(仮称) 田子小国風力発電事業に係る
環境影響評価方法書

補足説明資料

平成 3 1 年 2 月

日立造船株式会社

図2 鹿角熊取風力発電事業エリア②、③と水質調査地点との関係図

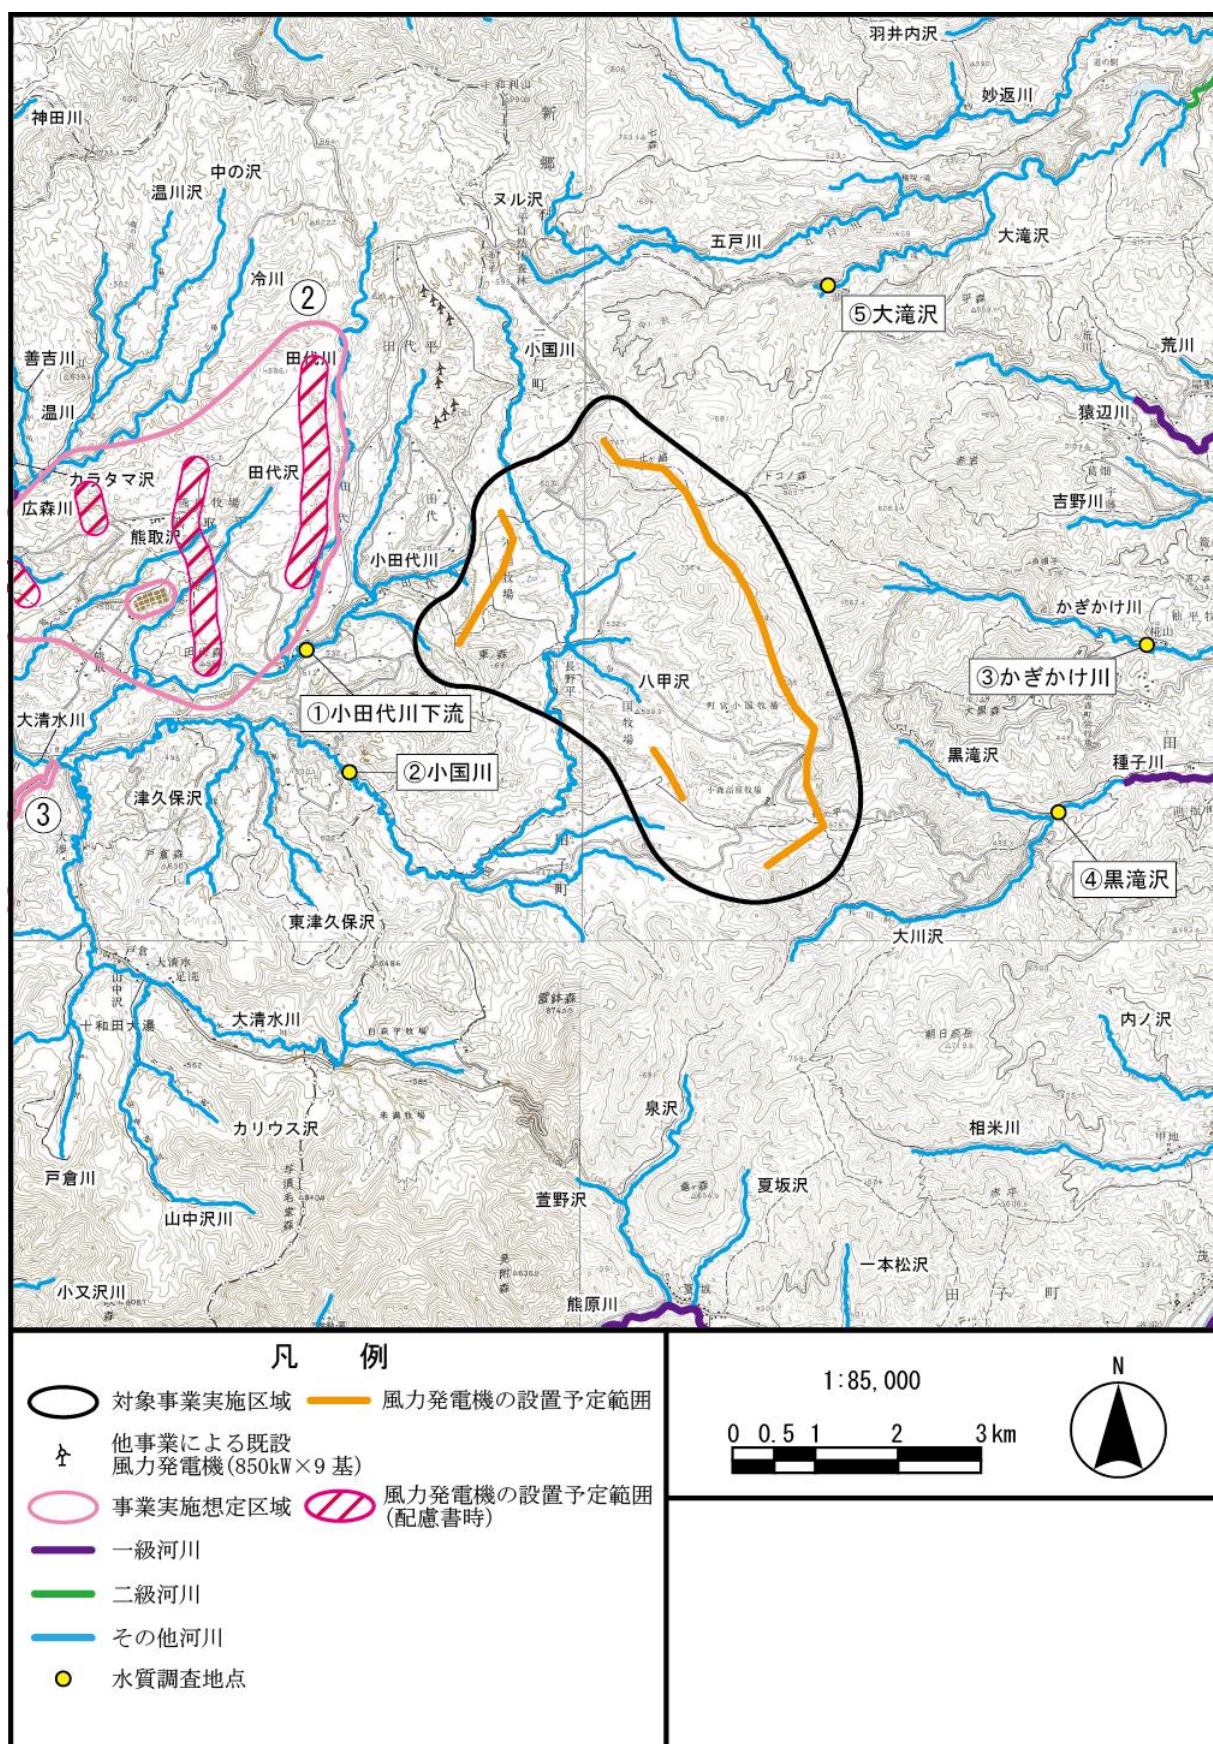
5. 鹿角熊取風力発電事業と河川分布の重ね合わせについて【方法書 P.27】（清野顧問）
河川影響が累積する可能性があるので、鹿角熊取のエリア②③を河川分布図上に示してください。248p水質調査点の図にも同様にエリア②③の事業実施区域を示してください。

河川分布図、水質調査地点図に（仮称）鹿角熊取風力発電事業の事業実施想定区域を重ね合わせた図は図2のとおりです。

図4 ドップラーライダーの測定位置

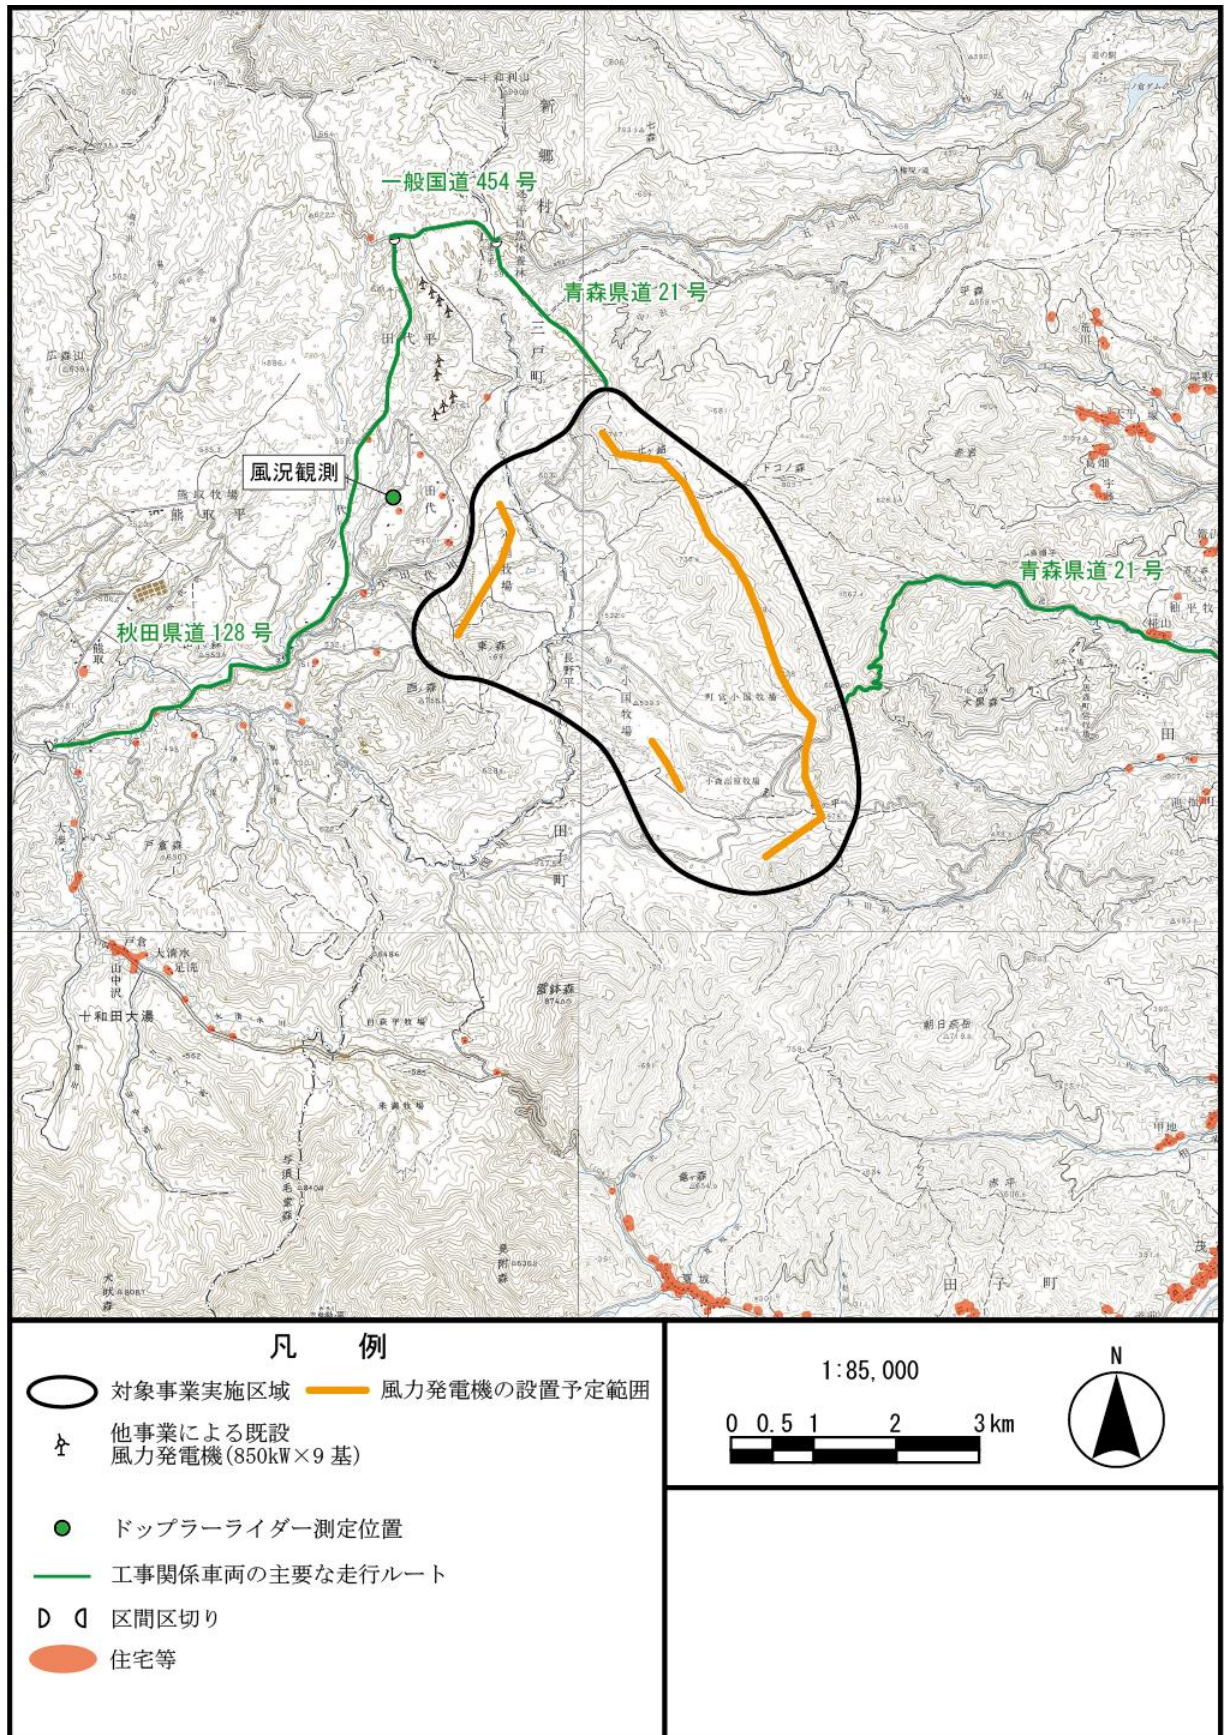
風況について最寄りの地域気象観測所のデータから推定する場合にはどこの地域気象観測所のデータからどのようにして推定するのでしょうか。また風況観測塔の位置はどこでしょうか。（近藤顧問）

風車稼働の有効風速範囲を算出するための風況観測塔の位置（予定）は？（山本顧問）

方法書においては、風況観測塔または最寄りの地域気象観測所のデータを活用することとしていましたが、対象事業実施区域内に設置しているドップラーライダーの観測結果を用います。ドップラーライダーの観測位置は図4のとおりです。

図6 魚類・底生動物調査地点

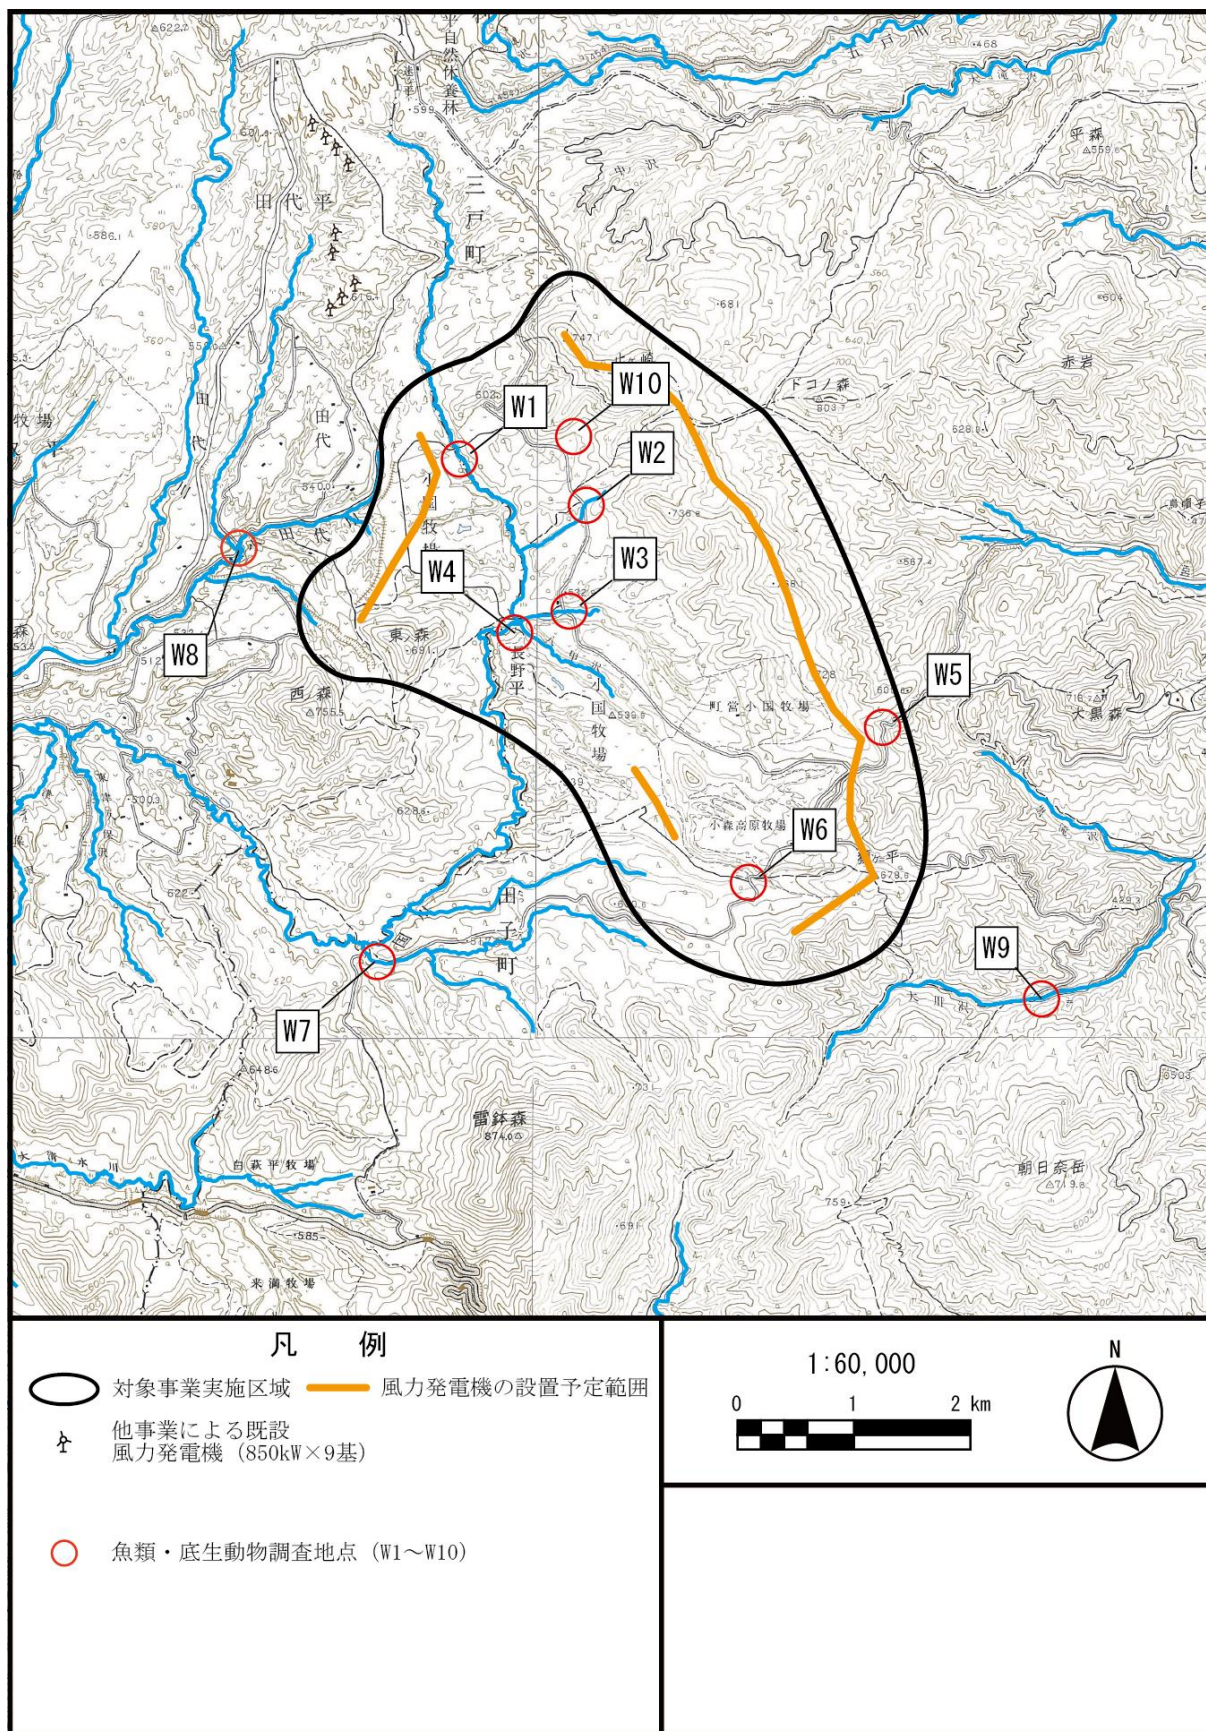
沢を経て沈砂池排水が本流に流入する可能性があり、また沢にはサンショウウオ類など貴重な生物群が生息する可能性があるため、工事実施に当たり事業実施区域内および周辺域の沢の位置を把握され、それらの保全についてご配慮ください。263p魚類及び底生動物の調査位置図のW5、W6以外に現時点で把握されている沢があればそれらを図示してください。

現時点で W5 及び W6 以外では、図 6 の W10 において沢を確認しています。この地点については、魚類及び底生動物の調査地点として追加します。

図 8 (1) 大気環境の調査位置（沿道環境 A 及び沿道環境 B）

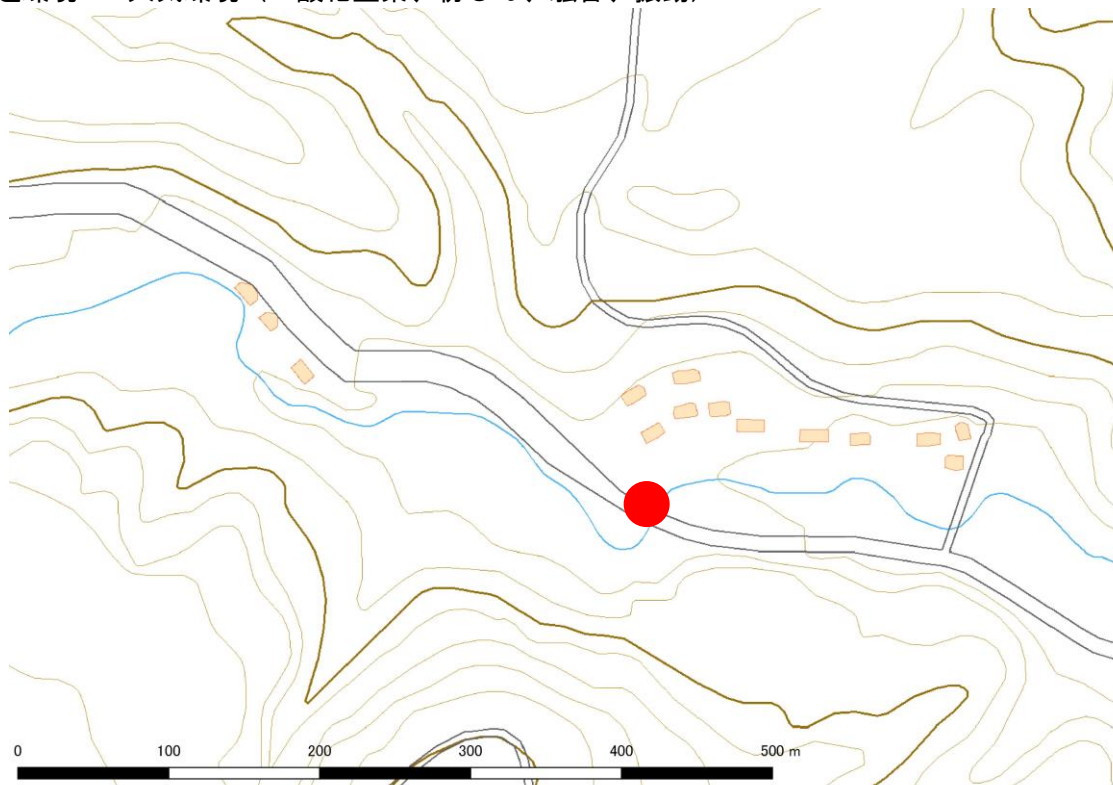
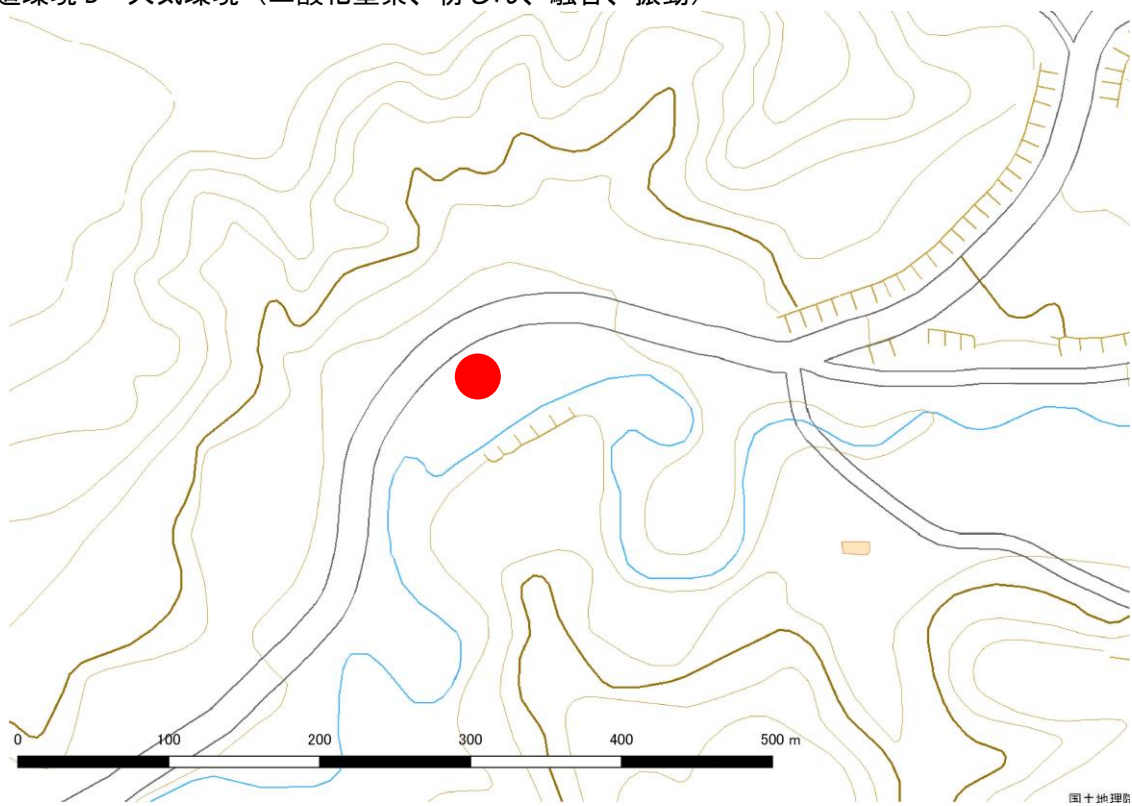
大気質、騒音及び超低周波音、振動の調査地点について、住宅、道路、測定場所の関係が分かる大縮尺の図（500 分の 1～2500 分の 1 程度）は記載されているか。[非公開可]

大気環境（大気質、騒音及び超低周波音、振動）の調査位置は、図 8(1)～(3)のとおりです。

図 10 集水域図

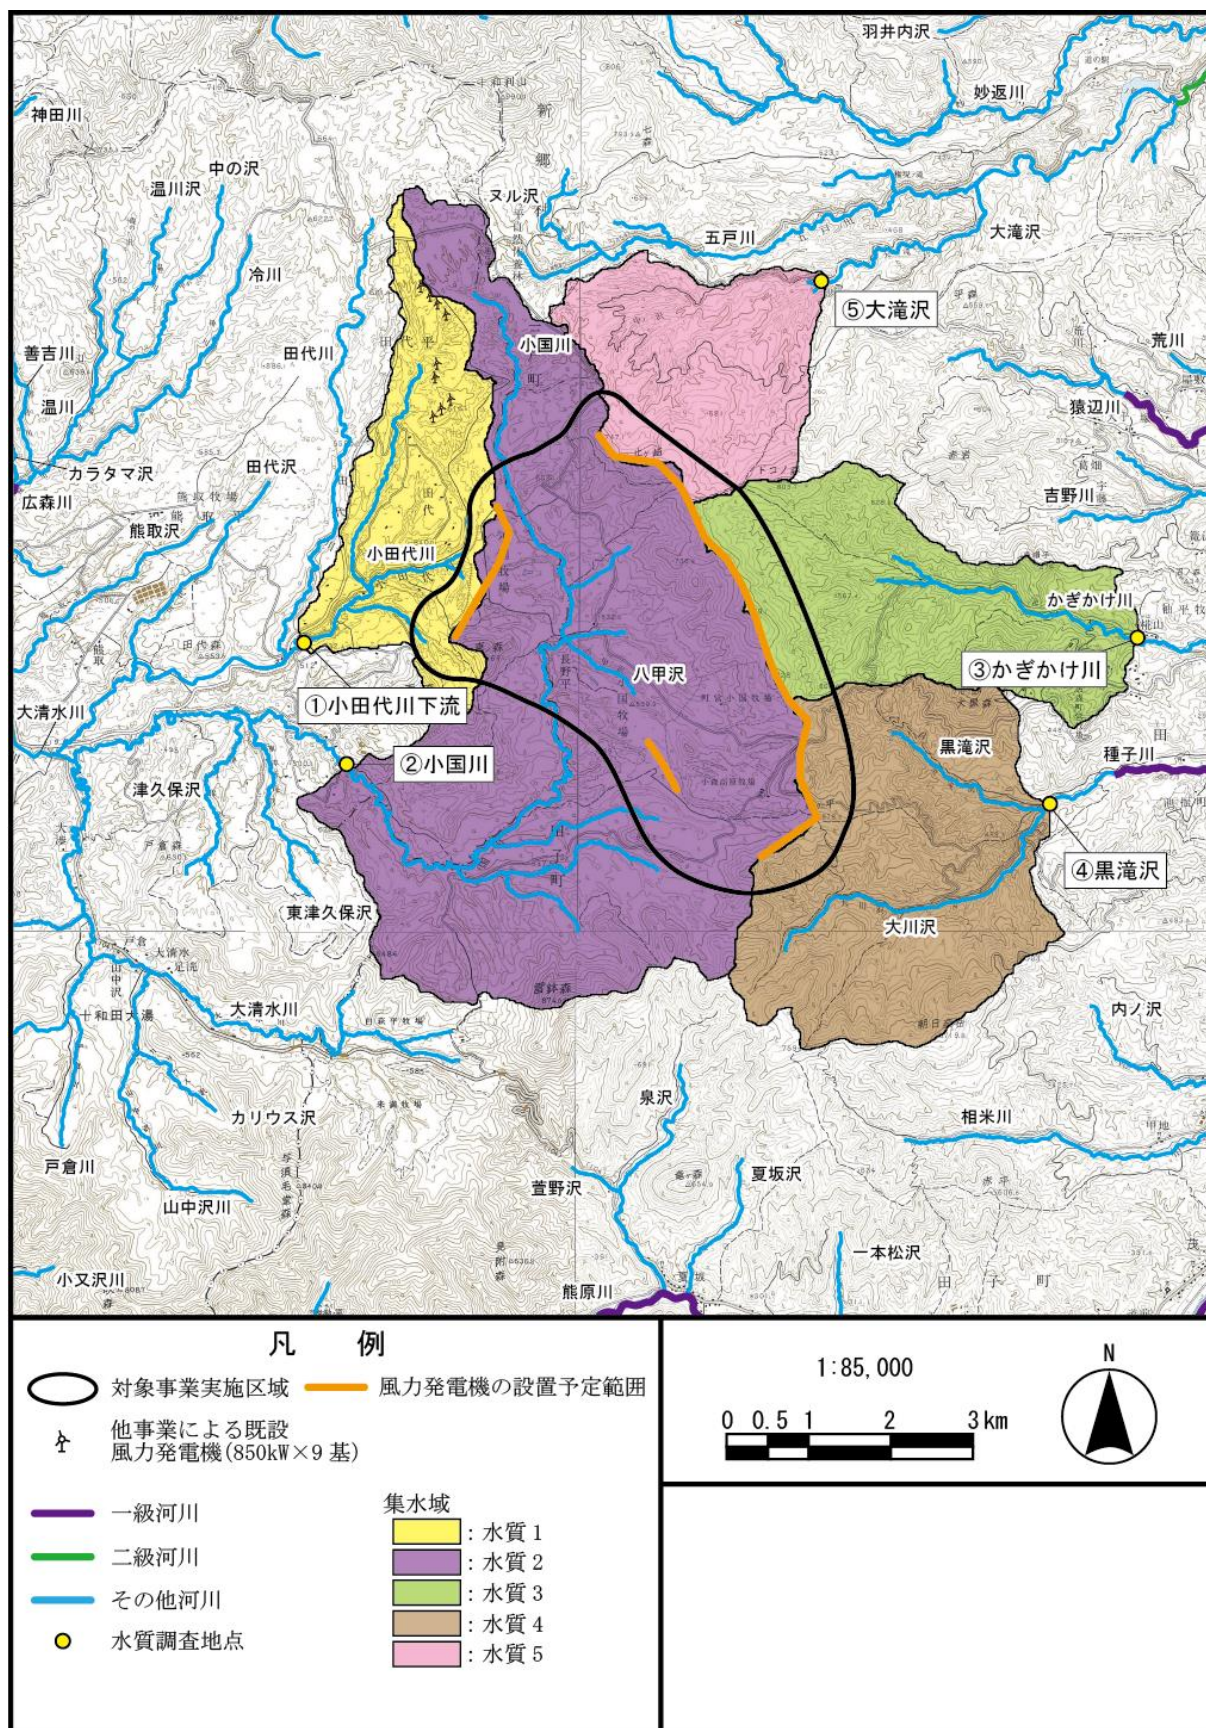
水の濁りに関する調査地点の設定理由と根拠情報（集水域の分かる図面）は記載されているか。【調査地点の妥当性を検討するため】【方法書P6. 2-25 (248)】

水の濁りの影響を受けると思われる河川を選定し、上流側で安全に水質調査ができる箇所を調査地点にしました。各調査河川の集水域は図 10 のとおりです。
